RENESAS TECHNICAL UPDATE

製品分類	パッケージ	発行番号	TN-PMC-A002A/J	Rev.	第1版
題名	QFJ68 ピン リードフレーム仕様変更のご連絡		情報分類	パッケージ変更	
適用製品	HD63450RCP8 HD63450RCP10 HD63450RCP12	対象ロット等	関連資料	-

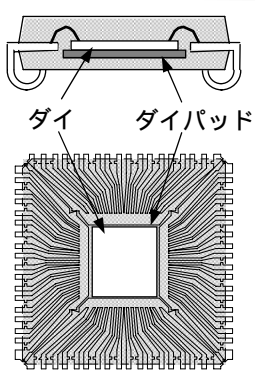
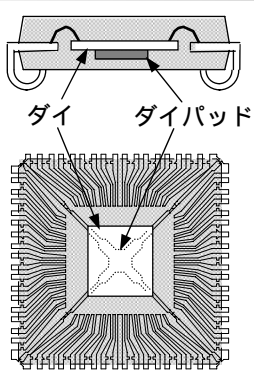
HD63450RCP8, HD63450RCP10, HD63450RCP12 におきまして、リードフレームのダイパッド構造を下記の様に SDP (Small Die Pad) 構造に変更させていただきます。

併せて、リード下地めっき仕様 (Sn / Ni めっき) を廃止させていただきます。

項目	変更前	変更後
構造比較図		
ダイパッド形状	長方形	円形 (3.0mm)
リード形状	外形寸法図(納入仕様書)に従い変更ありません	
リード材質	銅合金 (変更ありません)	
リードめっき仕様	Sn / Ni 下地めっき + はんだめっき	はんだめっき
